HENVENDELSER MODTAGET I HØRINGSPERIODEN

FORSLAG TIL LOKALPLAN VIGERSLEV STATIONSTORV

Offentlig høringsperiode fra den 22. marts til den 17. maj 2024.

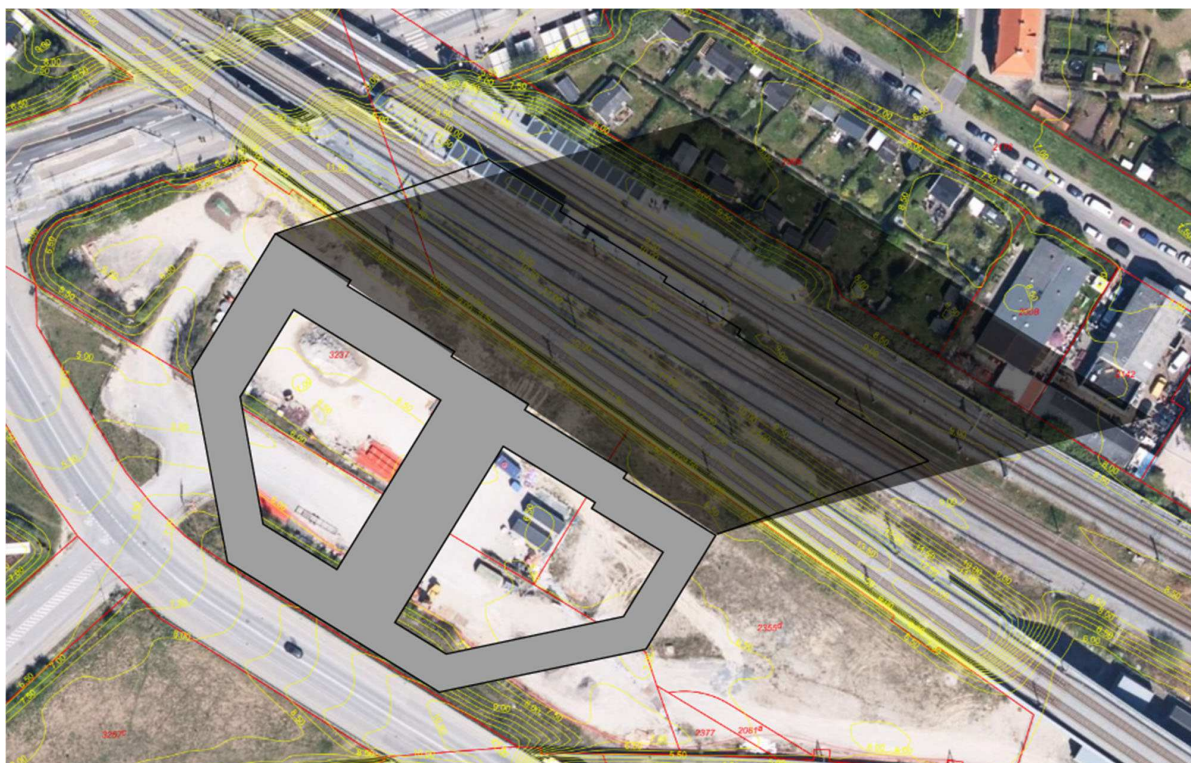
Vi noterer os i den forbindelse, at skyggediagrammerne i lokalplanen er sparsomme, og behændigt går uden om at vise de tidspunkter, hvor byggeriet for alvor vil påvirke kolonihaverne. Vores analyser viser imidlertid, at der er en væsentlig påvirkning. Nedenfor er som eksempel i *figur 2* vist hvordan skyggen vil falde kl. 18, den 21. september. Et tidspunkt på året, hvor der normalt er mange aftener hvor vi kan nyde godt af haven. Men i fremtiden vil næsten halvdelen af haverne ligge i skygge på dette tidspunkt, hvis bebyggelsen realiseres som illustreret i lokalplanen. Endnu værre ser det ud i oktober, og i starten af november vil hele haveforeningen ligge i skygge fra først på eftermiddagen, som illustreret på nedenstående snit, *figur 1*.

Med andre ord: Projektet vil skyggelægge store dele af haverne i de værdifulde efterårsaftener og eftermiddage – netop den periode hvor vi kan få de sidste gode dage i haverne, fordi vejret ofte fortsat er lunt.
